**Solicitud de Patente de Invención Titulada: “DISPOSITIVO PARA ESTIMAR
ESPESORES EN CAPAS DE FLUIDOS Y SÓLIDOS HOMOGÉNEOS”**

**Solicitante: UNIVERSIDAD COOPERATIVA DE COLOMBIA Y
UNIVERSIDAD SANTO TOMÁS**

RESPUESTA AL OFICIO No. 11548,
NOTIFICADO EL 16 DE SEPTIEMBRE DE 2020
(SEGUNDO EXAMEN DE FONDO)

Figura 1 del presente invento

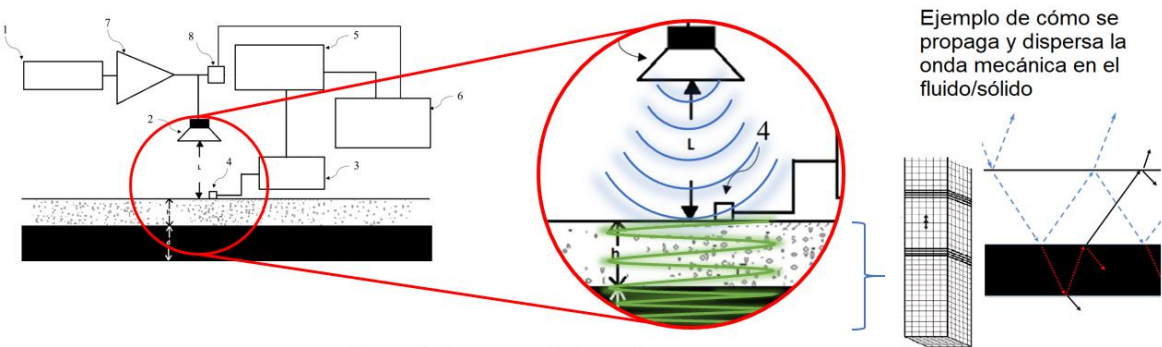
Una vez las ondas mecánicas son generadas por el parlante (2), éstas entran en contacto con el fluido y/o sólido, dispersándose a través de él. Dependiendo de la homogeneidad del fluido y/o sólido, las ondas mecánicas se van transferir más o menos rápido. Tomando de ejemplo la Figura 1 de la presente invención, se muestra en detalle la parte donde el

parlante emite ondas mecánicas (líneas representadas en azul), que luego entran en contacto con el fluido/sólido (líneas representadas en verde), y se dispersan. Así mismo, en la misma figura se muestra un detalle exagerado de cómo se movería mecánicamente el fluido/sólido al recibir las ondas mecánicas del parlante.

Figura 1 del presente invento

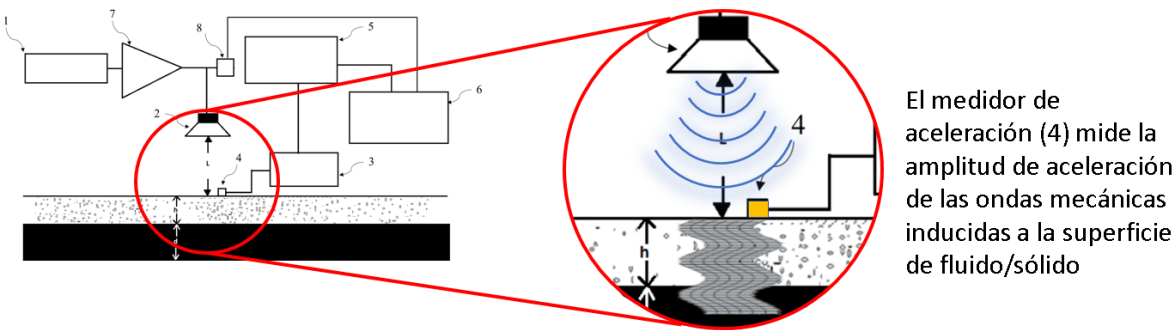
Como se indica en el Capítulo Descriptivo, las ondas mecánicas se reflejan, y dada la pluralidad de materiales, existen múltiples reflexiones producen además un patrón de vibración característico de cada material fluido/suelo. El presente invento logra medir parámetros de las capas de fluidos y sólidos mediante la disposición de un medidor de aceleración que está debajo del parlante y dispuesto operacionalmente sobre la superficie del fluido y sólido. Dicho medidor de aceleración mide la amplitud de aceleración de la superficie de fluidos y sólidos que se inducen por las ondas mecánicas generadas por el parlante, tal como se muestra en la siguiente figura:

Fig. 1

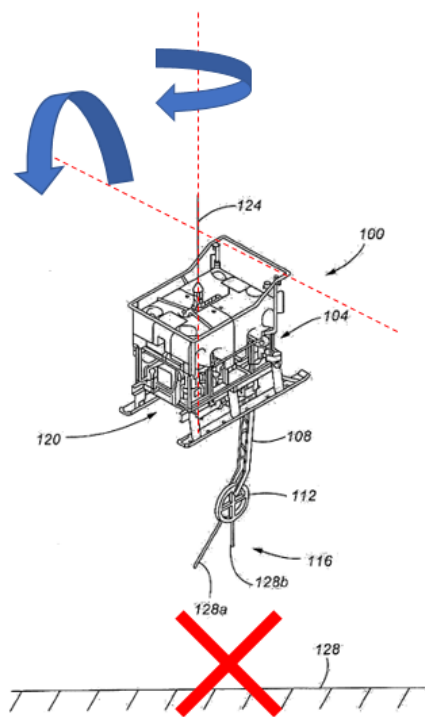
Nuevamente, el sensor inercial de D1 determina el paso, balanceo, velocidad angular y velocidad traslacional del robot de D1 (es decir, la orientación del dispositivo) (pág. 14, parr.3), como se muestra a continuación:

El acelerómetro de D1 está dirigido a determinar el balanceo, posición, velocidad y paso del robot.

D1 no mide la amplitud de aceleración del fluido/sólido medido
